四国電力(株)伊方発電所1号機の 高経年化技術評価等報告書に係る 審査結果について

平成19年9月

原子力安全・保安院

劣化の状況確認

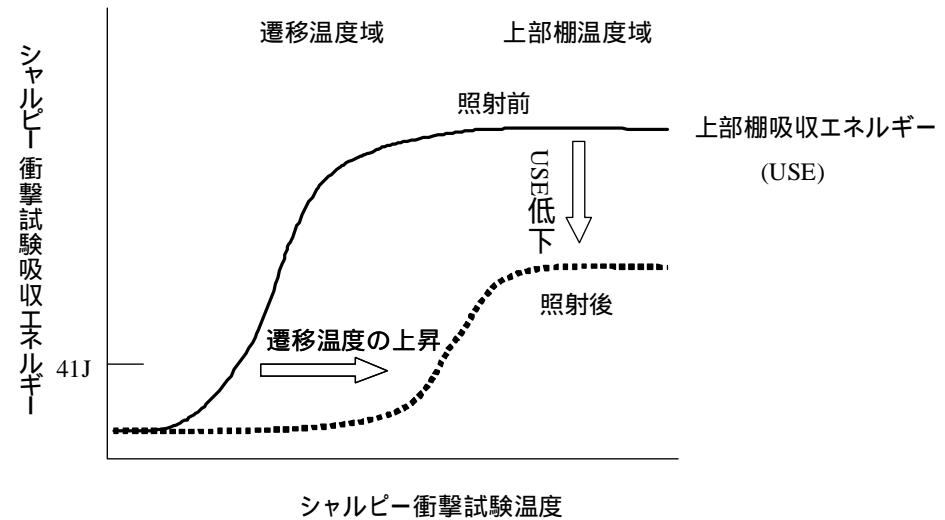
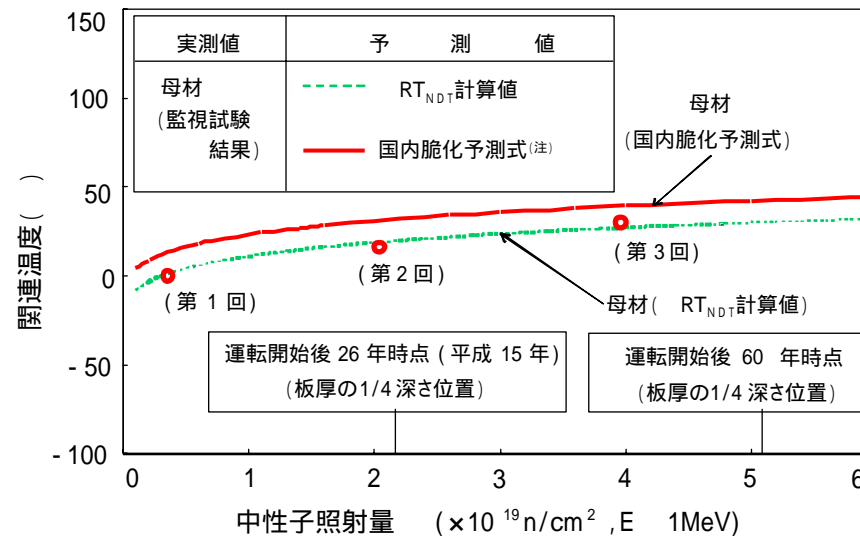
- ・6体中、3体の監視試験片により確認
- ・国内脆化予測式(JEAC4201)では把握できない特異な脆化は認められない。

中性子照射脆化

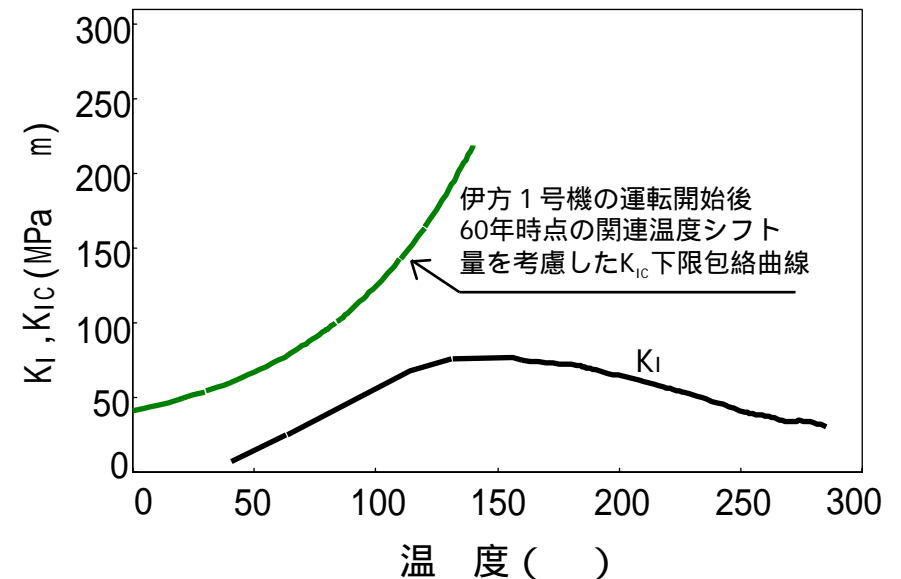
原子炉容器の脆性破壊に対して最も厳しい条件である P T S 事象に対する評価

- ・ P T S 評価の結果、運転開始後 60 年時点でも $K < K_c$ であり、原子炉容器の健全性は保たれることを確認した。

上部棚吸収エネルギーの低下

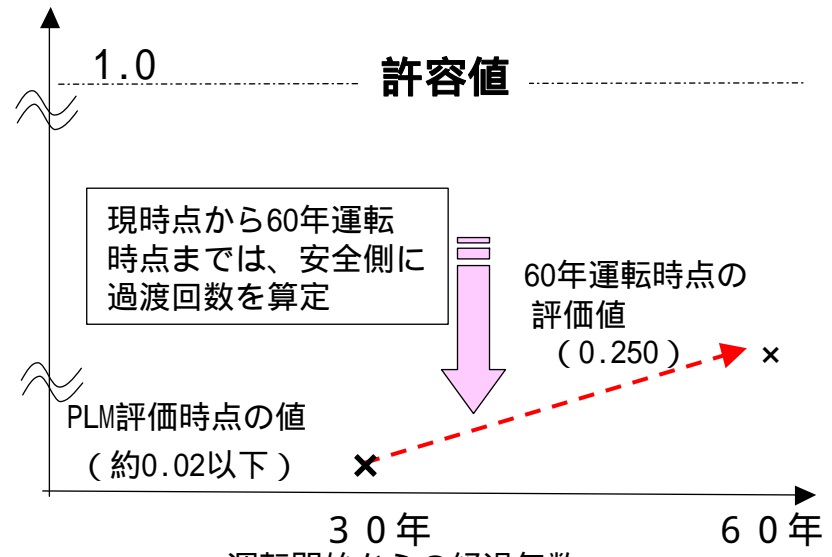
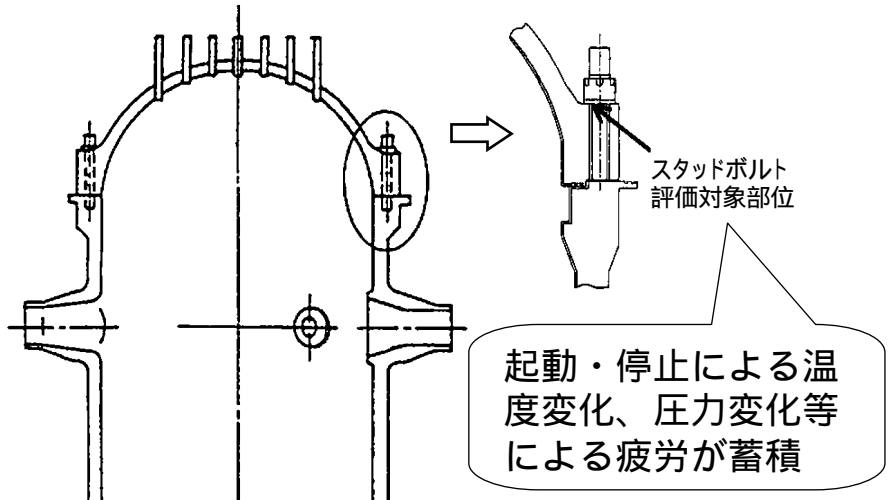
- 上部棚吸収エネルギーの予測値は、JEAC4206（（社）日本電気協会電気技術規程「原子力発電所用機器に対する破壊靱性の確認試験方法」）で要求している**68J**以上を満足している。
